Betreff: Parkpflege- und Entwicklungskonzept Ossenmoorpark

Hier: Dokumentation der Öffentlichkeitsbeteiligung

Dokumentation der Öffentlichkeitsbeteiligung
zur Vorplanung für den 2. Bauabschnitt
„Stadtwäldchen“ vom 07.10.2017

7.2 VORENTWURF STADTWÄLDCHEN, MAßSTAB 1:500, STAND 04.07.2017 (FREIRAUMPLANUNG BECKER NELSON)

PLANBEZEICHNUNG:
**Straßenquerschnitt/
Regelquerschnitte Hauptweg**

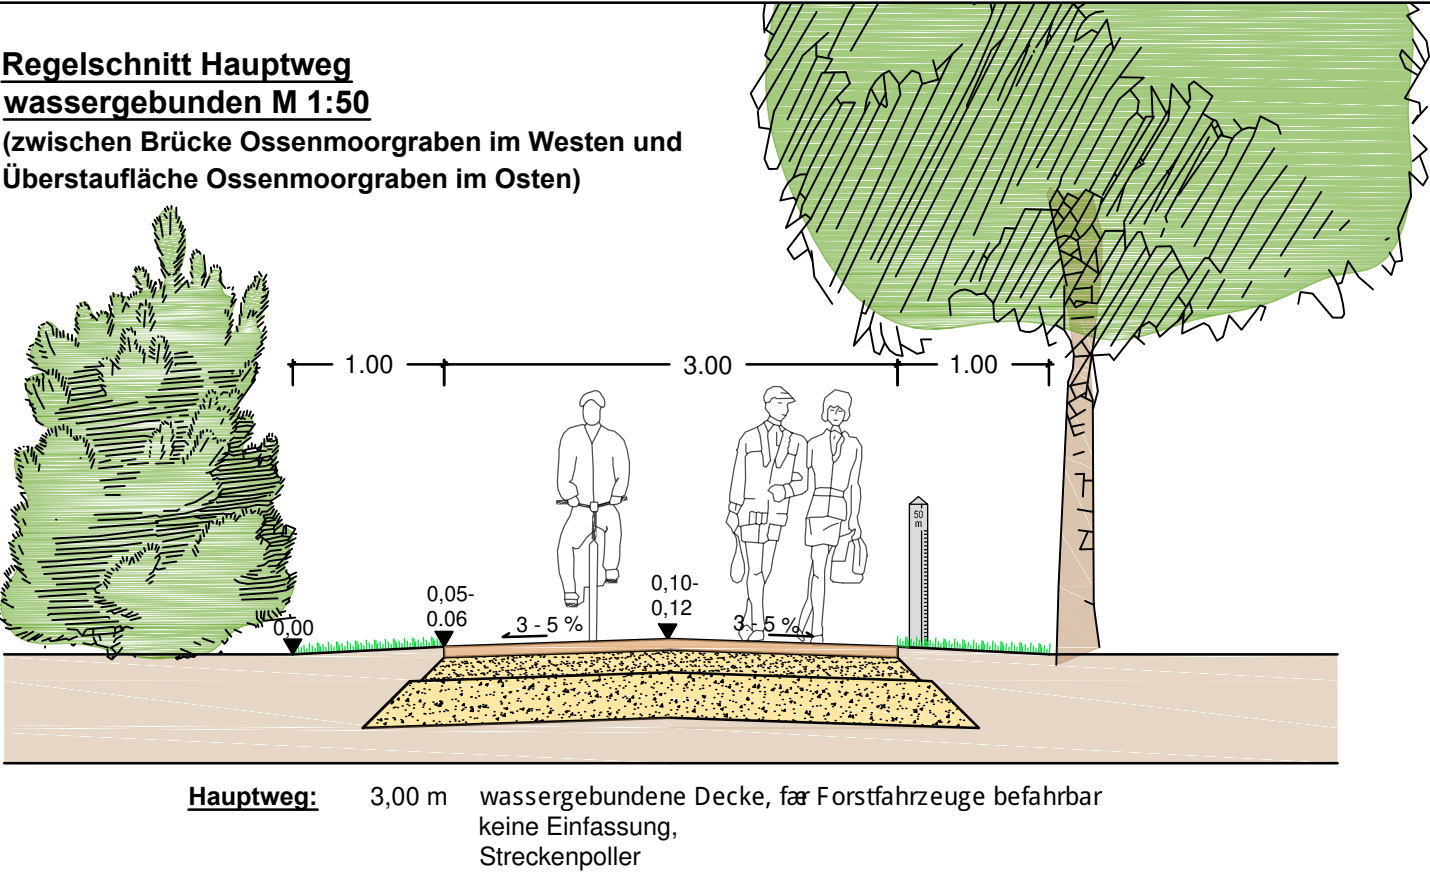
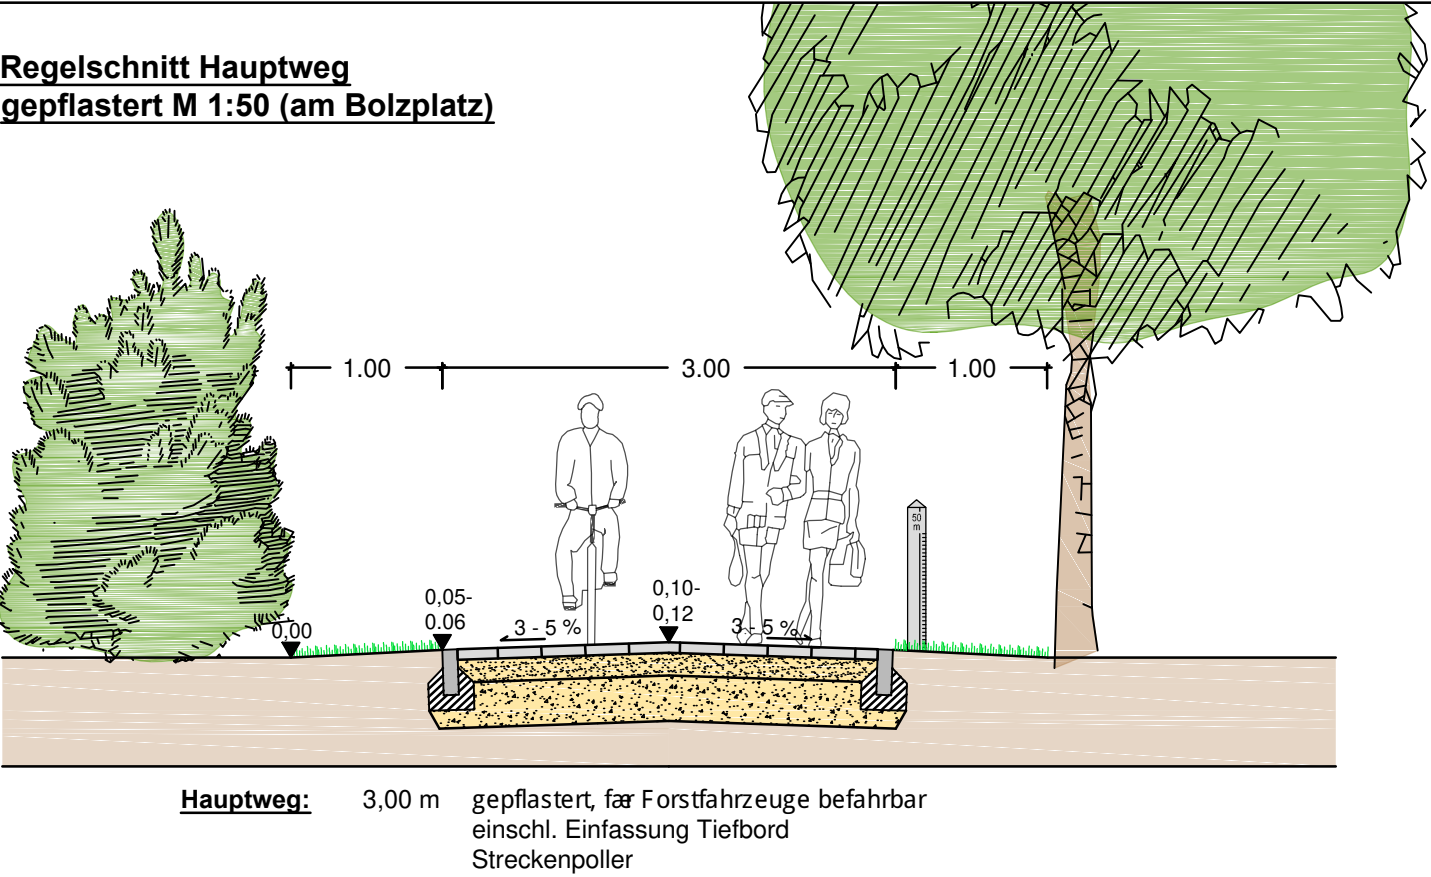
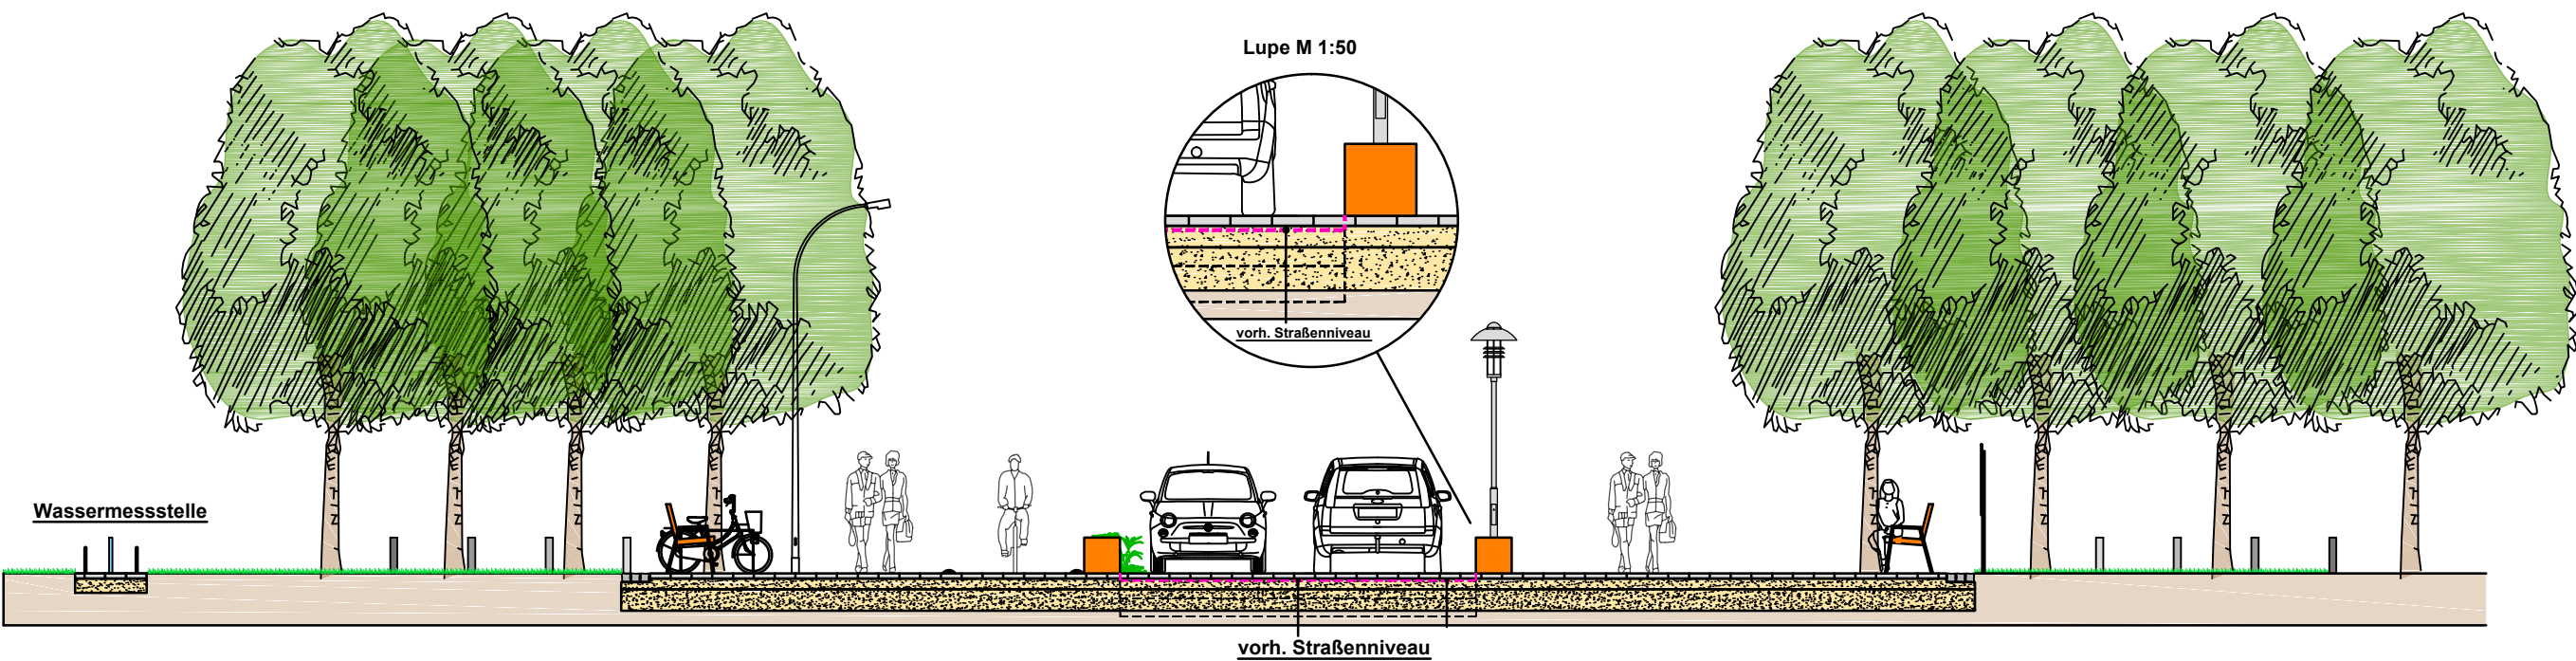
Nach einer kontroversen Diskussion über die Verbreiterung des Weges in diesem Abschnitt entlang des Ossenmoorgrabens sprach sich auf Nachfrage seitens der Moderation der deutlich überwiegende Teil der Anwesenden dafür aus, den Weg nicht auf Kosten des Baumbestandes zu verbreitern, sondern in engen Bereichen schmaler als 3m zu belassen.

E) Hauptweg			
	Als Hauptweg wird hier der Weg bezeichnet, der diagonal durch diesen Teil des Parks läuft. - Eine Pflasterung für den Weg würde wieder mehr Versiegelung bedeuten. Eine wassergebundene Wegedecke ist die richtige Lösung. Zusätzlich zur Wegebreite sollten jeweils noch 20 cm hinzukommen, die auch ruhig überwachsen werden können. Ein weiterer Hauptweg, der parallel zum Bach verläuft, ist in dieser Bearbeitung nicht erwähnt. Der unten stehende Passus ist dem Maßnahmenplan aus der Sitzung des Ausschusses Stadtentwicklung und Verkehr vom 15.2.2015 entnommen: <i>„7. Umgestaltung Ossenmoorgraben</i> <i>Eine große Aufgabe ist die Umgestaltung des Ossenmoorgrabens zu einem ökologisch wertvollen Gewässer, das dem Parkbereich eine höhere Aufenthaltsqualität verleiht und den begleitenden Weg zu einem interessanten Erlebnis verändert. Hierzu sind nach den entsprechenden wasserwirtschaftlichen und ökologischen Vorplanungen Rodungs-, Erd- und Wegebauarbeiten erforderlich. Umsetzung Jahr 2017“</i> Dieser Weg soll wohl erst entwickelt werden, wenn der Bachlauf bearbeitet wird. Die Zeitabläufe sind aber nicht beschrieben. Als Merkpunkte seien jedoch schon jetzt erwähnt: - der Weg hat eine Schiefelage zum Bachlauf, eine Schwierigkeit für Senioren mit Rollatoren - Die großen Pappeln sollten eingekürzt werden und als Nisthölzer für Spechte stehen bleiben (nun nach Xavier z.T. erledigt) - Die Schilder des Rundweges Alsterland sind kaum mehr richtig zu lesen - Die Standorte der Bänke sollten überprüft werden - Wenn eine Beleuchtung von Parkwegen diskutiert wird, sollte es dieser Weg sein und mit insektenfreundlichen Lampen ausgerüstet werden
